**Verifica di assoggettabilità a VIA ex art. 19 del D. Lgs. 152/06 e art. 48 della L.R.T. 10/2010
per Migrazione con variante in procedura ordinaria ex art. 208 D.Lgs 152/06**

*Impianto per la messa in riserva ed il recupero di rifiuti speciali non pericolosi
Loc. Ponte di Ferro, 296 - Pomarance (PI)*

NOTA TECNICA INTEGRAZIONI

Di seguito si riproduce pianta e sezione dell'impianto "tipologico" individuato.

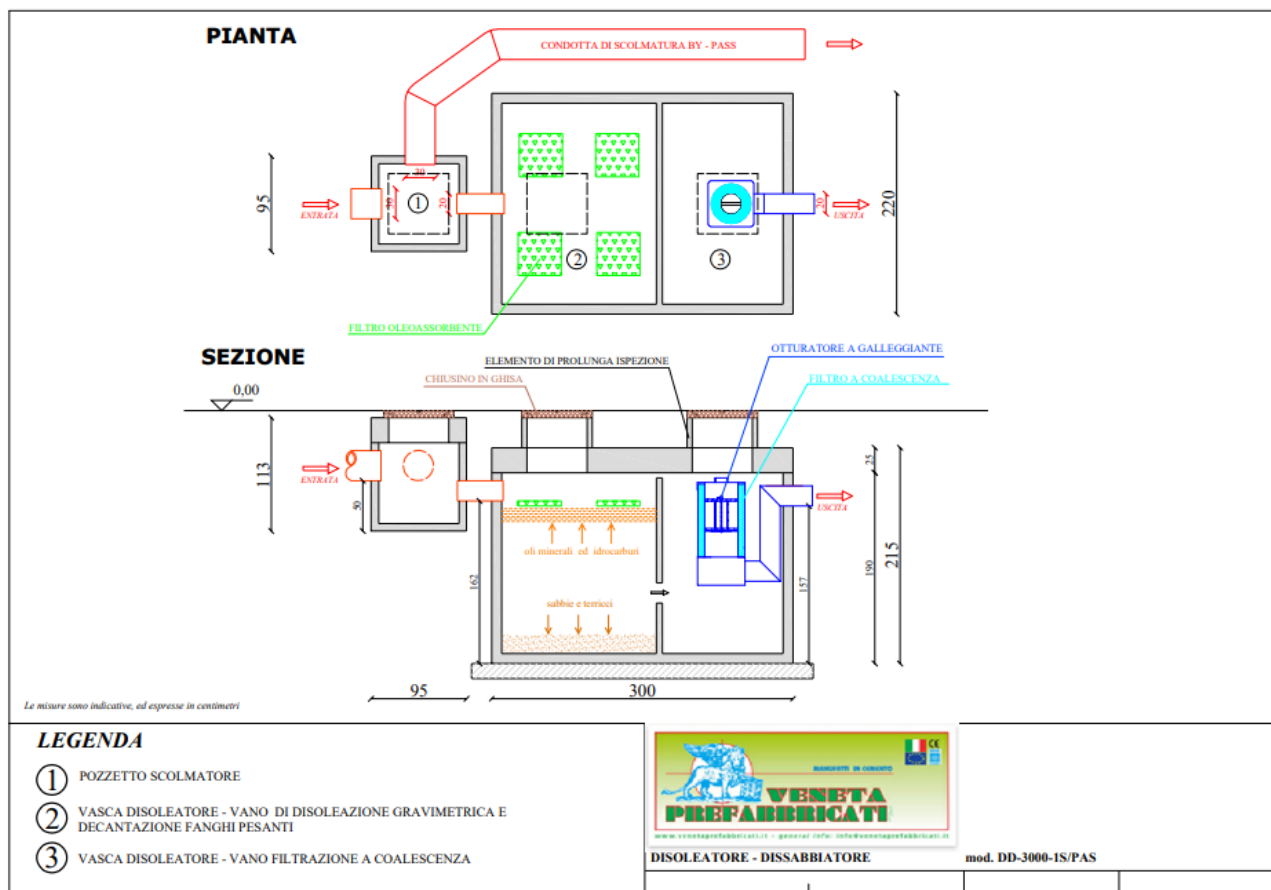
- ***In conclusione, si ritiene che gli impatti derivanti dalle acque reflue di processo e dalle acque meteoriche dilavanti siano conosciuti e mitigati. Si esprime valutazione positiva all'esclusione dalle procedure di VIA e si propone la seguente prescrizione:***
 - 1. Considerate le caratteristiche dell'impianto di trattamento IT1, ai fini di una più efficace tutela ambientale, si ritiene necessario che venga installato, a valle del pozzetto di bypass, un ulteriore impianto di sedimentazione, opportunamente dimensionato, che garantisca il trattamento delle acque scolmate in occasione di eventi meteorici eccezionali.***
 - 2. Dovrà essere aggiornata la documentazione presentata in occasione della richiesta di modifica non sostanziale di AUA presentata nel settembre del 2023.***

Dalla scheda soprariportata si osserva che, in base ai calcoli suddetti, l'impianto "tipologico" da installare per trattare la Portata di bypass (Q_{bp}), è il modello **DD3000-1S**, costituito da N.1 vasca, avente dimensioni in pianta di 220 cm x 300 cm, con altezza di 210 cm, dotata di filtro a coalescenza.

Quindi si prevede di installare sull'uscita della portata di bypass un impianto di trattamento di dissabbiatura/disoleatura che sia progettato per trattare in continuo almeno una porta pari a 25 l/s e dotato di filtro a coalescenza analogo a quello sopraportato.

Tale integrazione impiantistica è stata riportata nella tavola 4 "Gestione delle acque Stato di progetto" e nella revisione del Piano di Gestione Acque Meteoriche Dilavanti.
